Oggetto: POSTA CERTIFICATA: Osservazione al rapporto ambientale del piano gestione rischio alluvioni - Agliana (PT), via Serragliolo - via Provinciale

in allegato alla presente si trasmette, per conto della sig.ra Carradori Maria Marzia, ai sensi dell'articolo 14, comma 3 del Decreto Legislativo n. 152/2006, osservazione al rapporto ambientale del piano gestione rischio alluvioni, relativamente al lotto di terreno posto in comune di Agliana (PT), via Serragliolo angolo via Provinciale.

**OSSERVAZIONE AL
RAPPORTO AMBIENTALE DEL
PIANO GESTIONE RISCHIO ALLUVIONI**

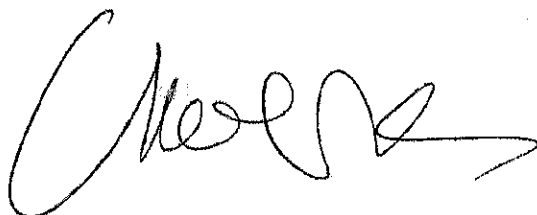
- Che nella mappa del Piano di Gestione Rischio Alluvioni, pubblicato sulla Gazzetta Ufficiale n. 132 del 10/6/2015, l'area in questione e' interessata per una parte da un battente duecentennale di metri 44,19 slm contrassegnandola per notevole parte in P3 (pericolosità da alluvioni elevata) e in minor parte in P2 (pericolosità media);

- Che l'attuale Regolamento Urbanistico e il successivo aggiornamento del 2014, compreso lo studio idraulico e' stato approvato dal Comune, Regione e dal Genio Civile di Pistoia;
- Che la quota minima del terreno (44.40 slm) risulta superiore al battente duecentennale del PGRA (44,19 slm);
- viste le ricadute a livello economico, alla luce del quadro normativo vigente, e' opportuno che detto PGRA sia adeguatamente verificato ed approfondito anche alla luce di opportuni accertamenti in sito al fine di verificare le geometrie delle arginature che lungo i tratti di interesse presentano una notevole variabilità anche per la presenza di sopraelevazioni con opere murarie lungo i torrenti Bure, Calice ed Ombrone nonché dei sottopassi sotto l'autostrada A 11 e la SP1.
- Che le previsioni urbanistiche del RU possono essere realizzate contrassegnando tutta l'area almeno in P2 Pericolosità media);
